CONCEPTO TÉCNICO DE REVISIÓN DE ESTUDIOS DE RESPUESTA DE AMPLIFICACIÓN LOCAL DE ONDAS SÍSMICAS	Código:	GPR-FT-09
		Versión:	03
		Código Documental:

1.1	CONCEPTO TÉCNICO No. CT:	5577
1.2	ÁREA:	TÉCNICA Y DE GESTIÓN
1.3	COORDINACIÓN:	INVESTIGACIÓN Y DESARROLLO
1.4	REFERENCIA CRUZADA RADICADO FOPAE:	2009ER8565
1.5	RESPUESTA OFICIAL No. RO:	37137

2.1	SOLICITANTE:	ADRIANA LÓPEZ MONCAYO CURADURÍA URBANA NO.3
2.2	PROYECTO:	TORRE LA PIAZZETA
2.3	LOCALIDAD:	2 CHAPINERO
2.4	UPZ:	97 CHICÓ LAGO
2.5	BARRIO O SECTOR CATASTRAL:	EL CHICÓ
2.6	DIRECCIÓN:	AVENIDA CALLE 92 No. 13-45 / CARRERA 13A No. 91-26.
2.7	CHIP:	AAA0096EYMR / AAA0096EYLF
2.8	FECHA DE EMISIÓN:	17 DE JULIO DE 2009
2.9	EJECUTOR DEL ESTUDIO:	JEOPROBE Ltda.

El presente concepto técnico corresponde a la **tercera revisión** realizada por la Dirección de Prevención y Atención de Emergencias, del informe "Asesoría Geotécnica y Sismológica para la Evaluación de la Amenaza Sísmica del Proyecto Edificio Piazzeta" elaborado por el Ing. Jorge Alberto Rodríguez, a construirse en los predios ubicados en la Calle 92 No. 13-45 y en la Carrera 13A No. 91-26 de Bogotá. El cual fue radicado el 18 de Marzo de 2009 mediante oficio 2009ER3353, por la

Figura 1. Localización del Proyecto Torre La Piazzeta.

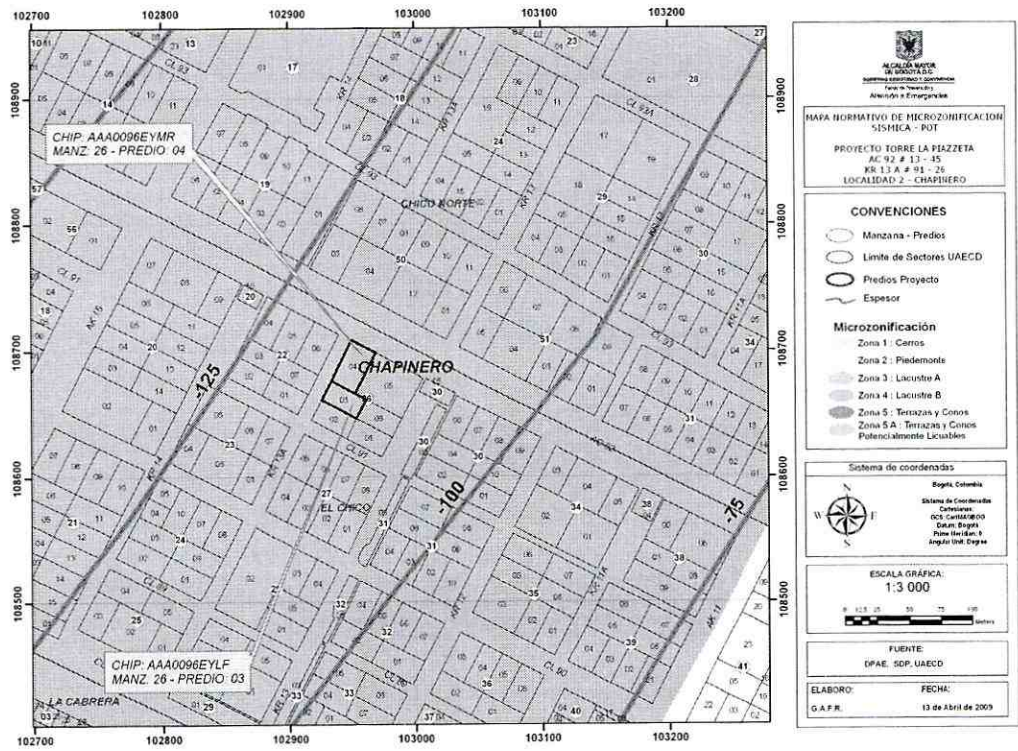
En los numerales 1.1 y 3.2 del informe, se indica que el sitio del proyecto se encuentra localizado en la Zona 3 - Lacustre A según el Decreto 193 de 2006, lo cual es consistente con la localización presentada en la Figura 1 del presente concepto.

El estudio CUMPLE con este requerimiento.

Figura 2. Espectro de diseño recomendado para el proyecto Torre La Piazzeta.

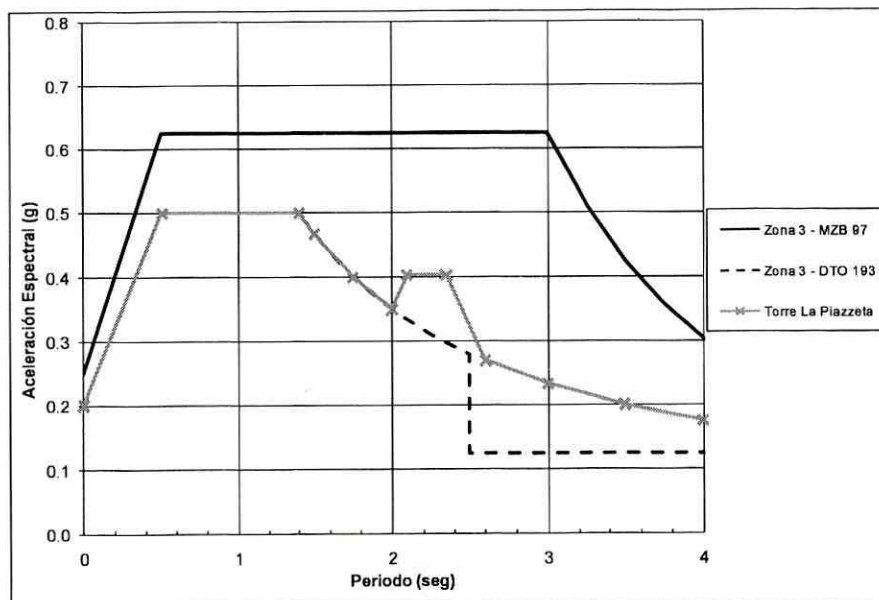
Con base en los resultados de la modelación el consultor recomienda utilizar como espectro de diseño el mostrado en la Figura 3.22 del capítulo 3 anexo al oficio aclaratorio 2009ER8565 de junio 26 de 2009, el cual se presenta en la Figura 2 del presente concepto.

El espectro propuesto corresponde al mínimo de Zona 3 – Lacustre A dado en el Decreto 193 de 2006 hasta un periodo de 2 segundos, donde asciende a 0.4 g entre 2.1 y 2.3 segundos y vuelve a descender a 0.27 g en 2.6 segundos.

El estudio CUMPLE con este requerimiento.
